监 理 通 知 单

工程名称: 天合肥城石横镇 150 兆瓦农光+渔光互补项目 (二期 70 兆瓦) 编号: JL-A07-026

事由: 关于二期南大留、马坊、国庄施工质量安全事宜;

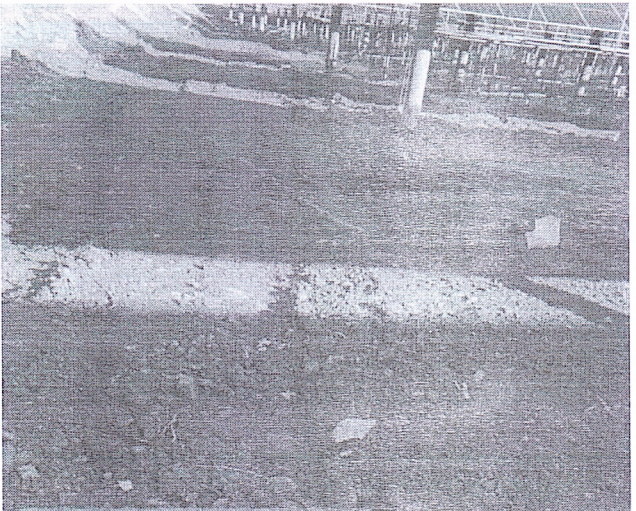
1、现场巡视发现你单位施工的二期光伏区南大留段, 接地环网焊接完成后未报验我监理单位验收, 擅自回填。后续相关资料及验收我单位不予确认。

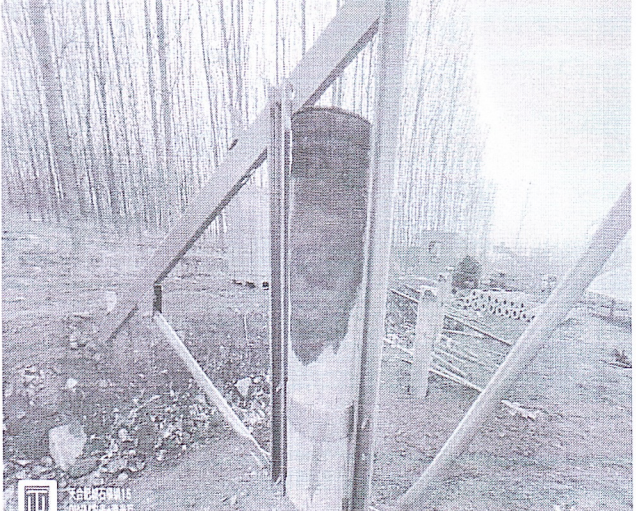
2、现场巡视发现二期马坊施工段发现桩头破损未按要求更换新桩基础, 使用砂浆修复。影响标高及整体结构性及美观, 现要求总包单位更换新基础。

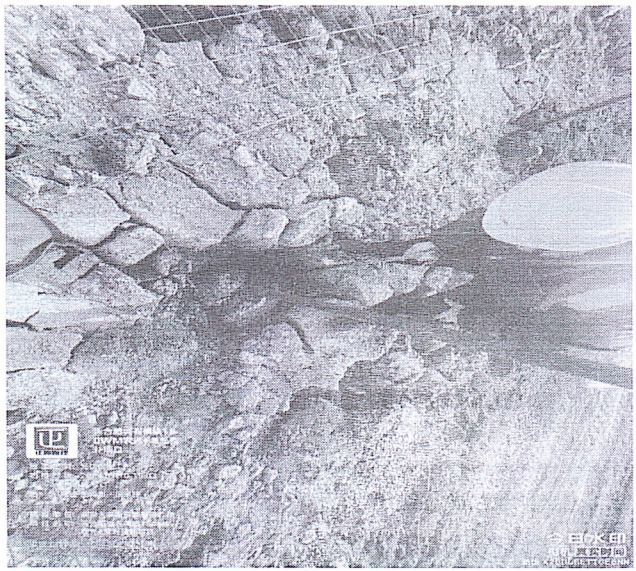
3、现场巡视二期国庄围栏施工现场发现, 围栏基础深度与图纸不符, 混凝土未做冻湿保护。要求总包单位返工处理。
